图纸修改通知单 NOTICE OF MODIFICATION

修改号: 04S20240033-SJ3-X03

项目名称 Project	梅州市工业废物管理项目				
子项名称 Shop	焚烧车间 烟囱 废水处理站 丙类仓库 管理及研发楼	专业 Discipline	建筑		
图纸名称 Drawing Name		图号 Drawing No.	HW217-BJ1-1、2、3、4、8		
修改内容: 因业主变更,设计理念及工艺设备修改,应业主要求变更,阴影部分与原版一致,未作修改。 未修改部分阴影图例:  修改对比图详附图: HW217-BJ1-1-X01~05 HW217-BJ1-2-X01 HW217-BJ1-3-X01~03 HW217-BJ1-4-X01~05 HW217-BJ1-8-X01~07					
提出人 DESIGN	徐志忠, 日期	校核人 CHK'D	甄健	审核人 REV'D	日期
项目负责人 P.M.	新书敏		2025年07月 日		
档案室 FILES ROOM			2025年07月 日

4		审 定			注册师		 中国轻工业广州工程有限公司 China GDE Engineering CO.,LTD.	
3		项目负责人			专业负责人			
2		审 核	章 杰		标准化		项 目	梅州市工业废物管理服务项目
1		校 核	戴 黛		专 业	建筑	子 项	管理及研发楼
0	2025. 07	设 计	吕德林		比 例	1:100	图 名	三层平面前后变更对比
版别	日 期	制 图			阶 段	规划	图 号	HW217-BJ1-8-X04
REV.	DATE	DRAWN			PHASE		DWG. NO.

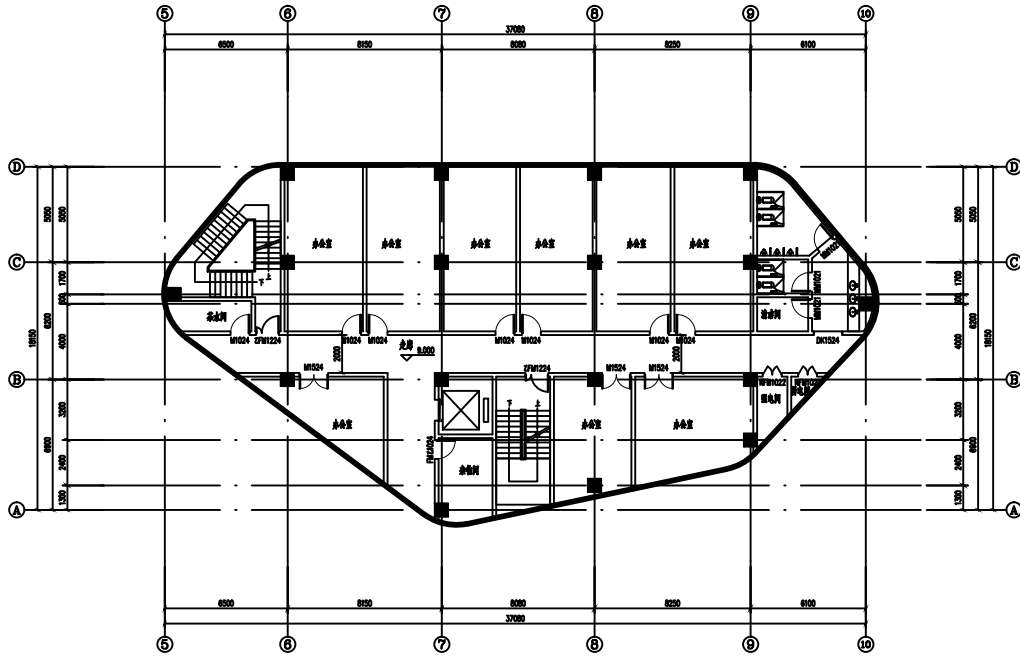
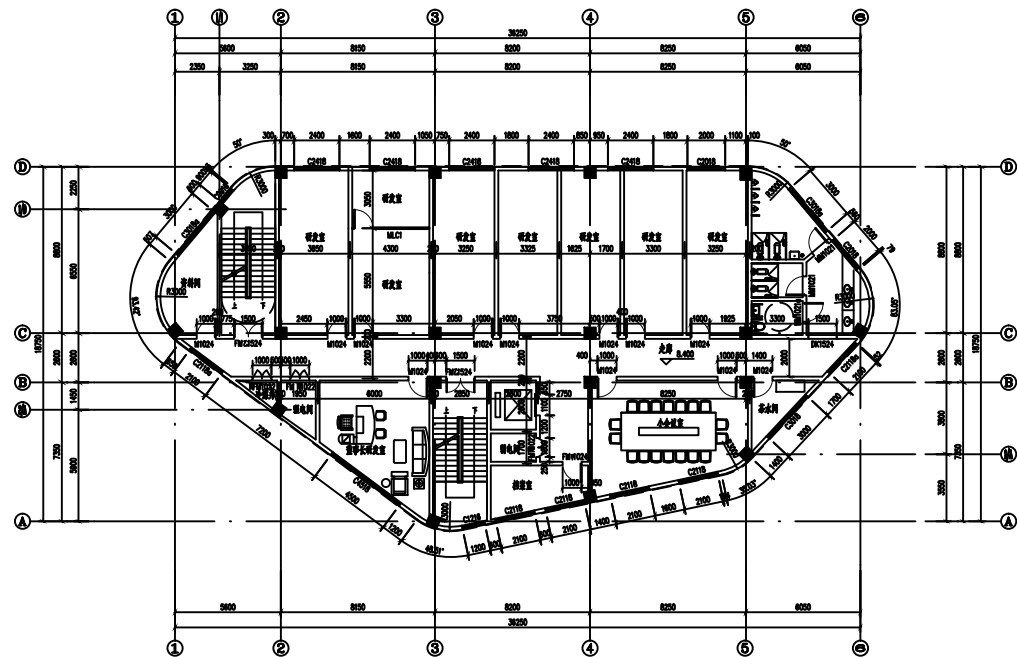
修改内容：根据工艺要求，所有布局修改

4		审 定			注册师		 中国轻工业广州工程有限公司 China GDE Engineering CO.,LTD.	
3		项目负责人			专业负责人			
2		审 核	章 杰		标准化		项 目	梅州市工业废物管理服务项目
1		校 核	戴 黛		专 业	建筑	子 项	管理及研发楼
0	2025. 07	设 计	吕德林		比 例	1:100	图 名	四层平面前后变更对比
版别	日 期	制 图			阶 段	规划	图 号	HW217-BJ1-8-X05
REV.	DATE	DRAWN			PHASE		DWG. NO.

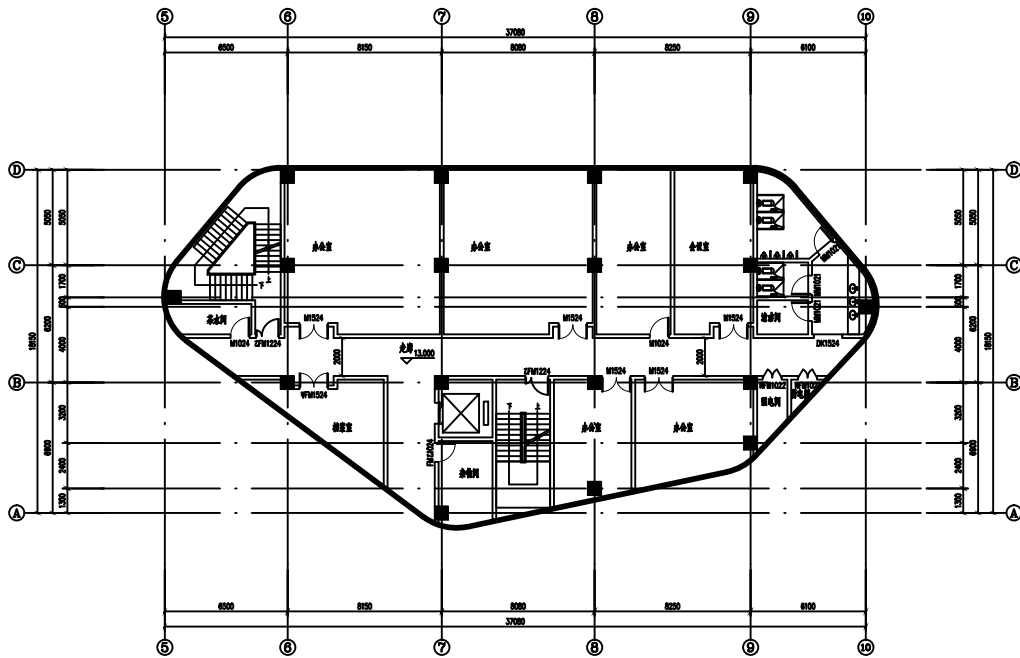
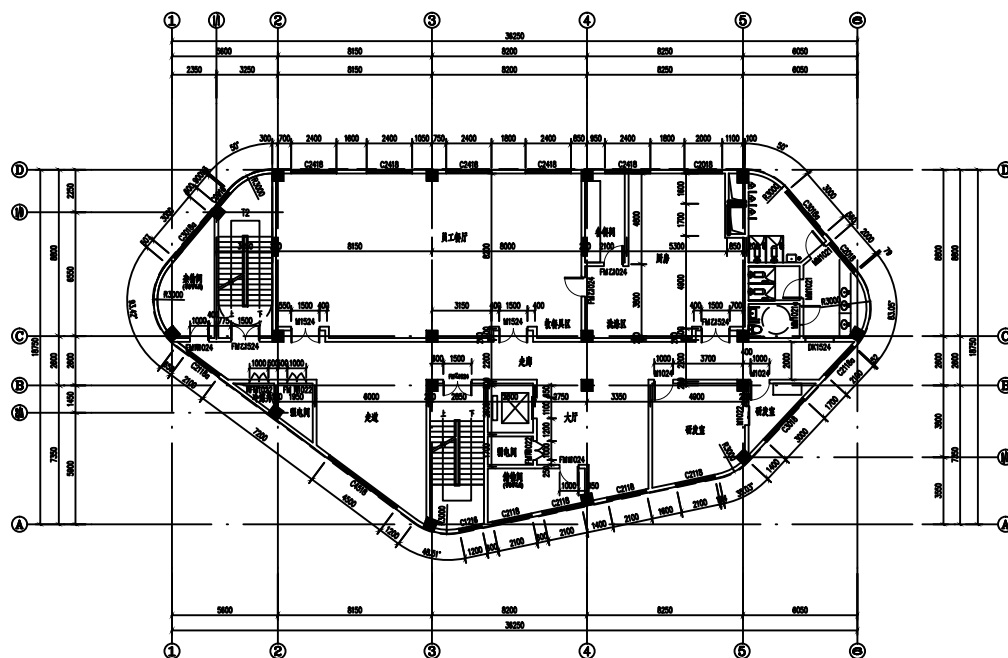
修改内容：根据工艺要求，所有布局修改

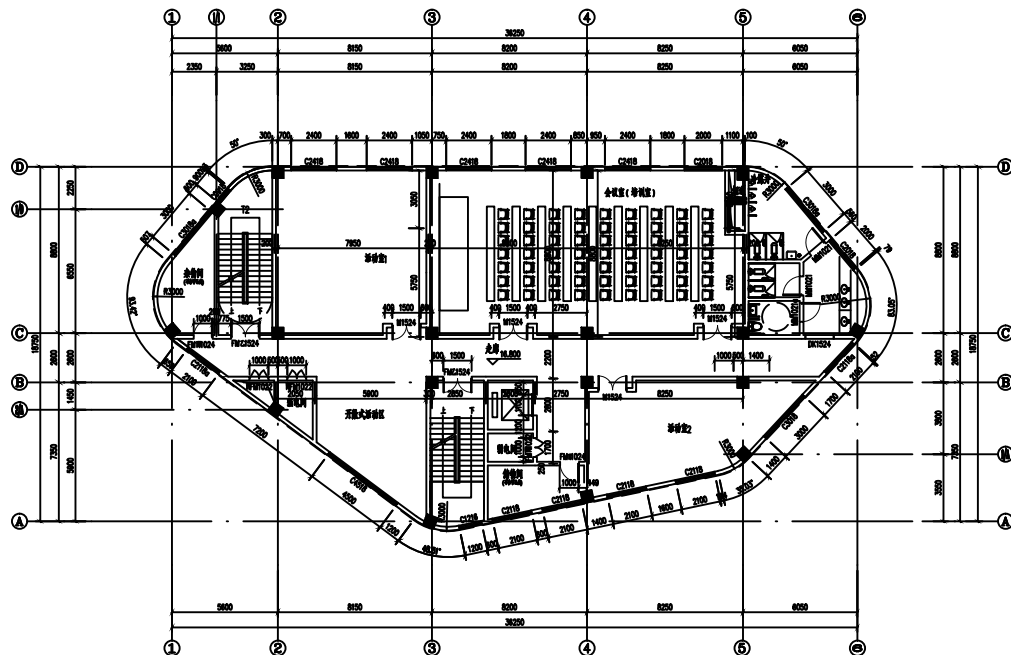
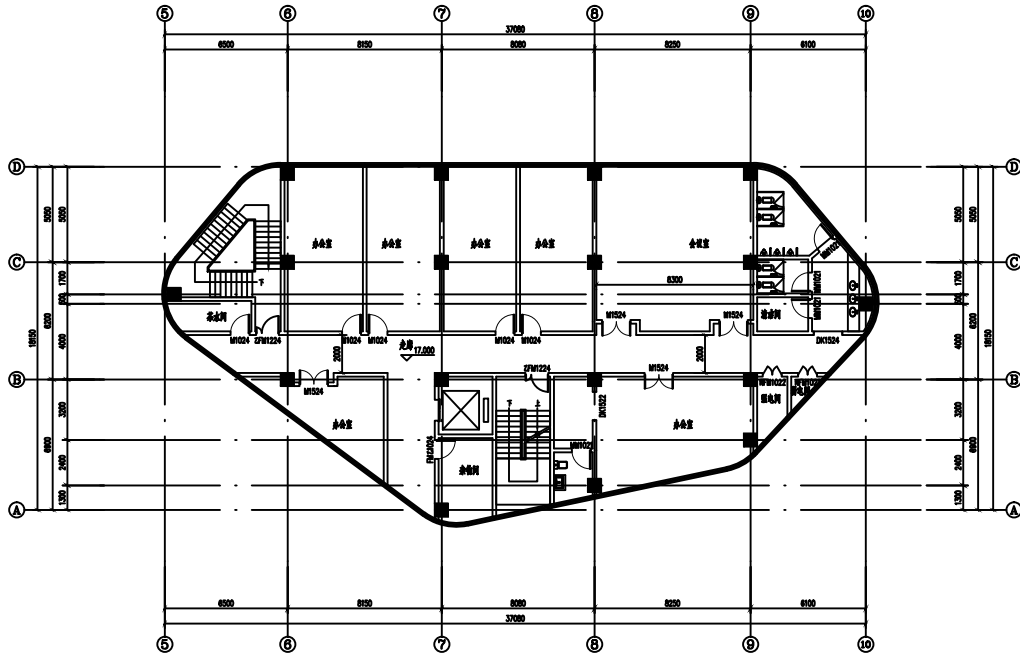
修改内容：根据工艺要求，所有布局修改

4		审定			注册师		 中国轻工业广州工程有限公司 China GDE Engineering CO.,LTD.	
3		项目负责人			专业负责人			
2		审核	章杰		标准化		项 目	梅州市工业废物管理服务项目
1		校核	戴黛		专业	建筑	子 项	管理及研发楼
0	2025. 07	设计	吕德林		比例	1:100	图 名	屋顶平面前后变更对比
版别	日期	制图			阶 段	规划	图 号	HW217-BJ1-8-X07
REV.	DATE	DRAWN			PHASE		DWG. NO.

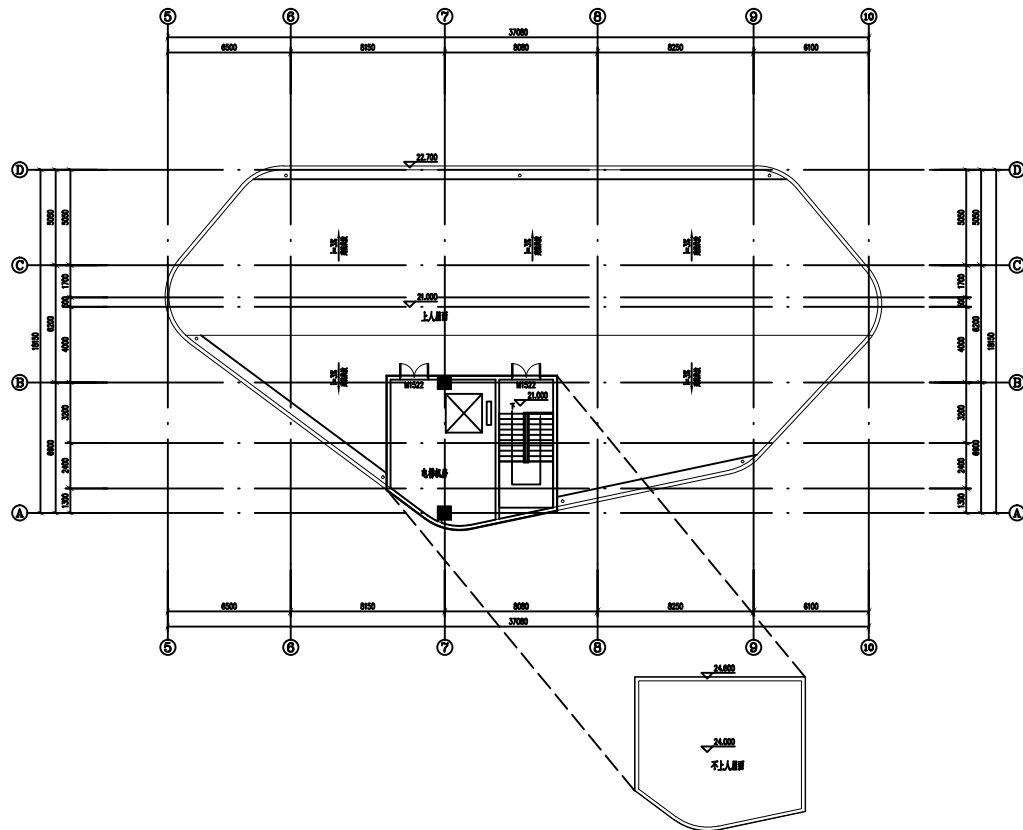
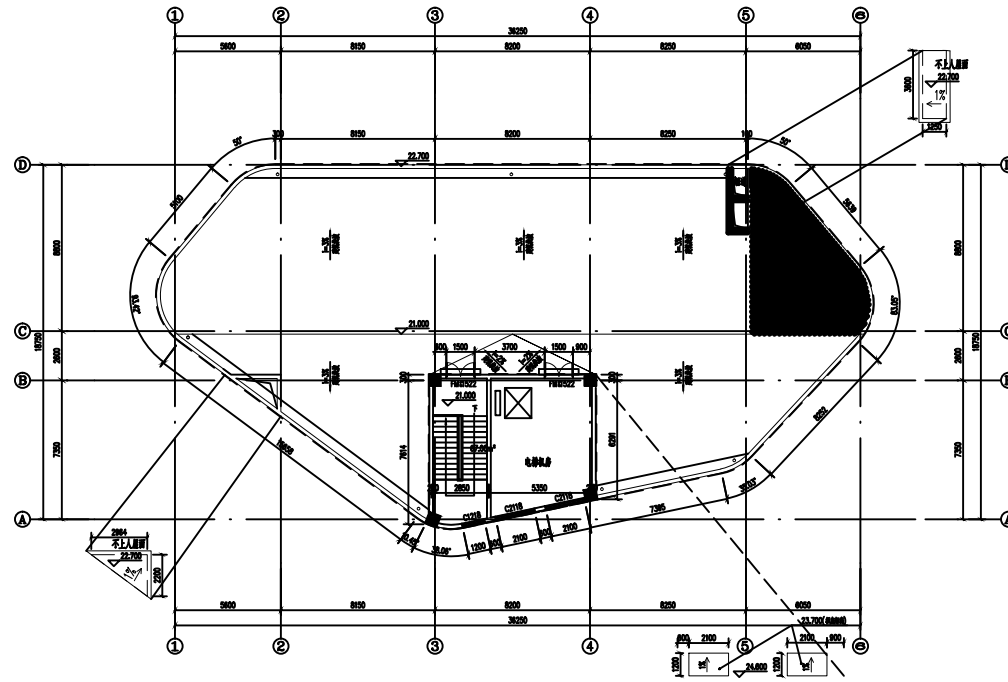
修改内容：根据工艺要求，所有布局修改
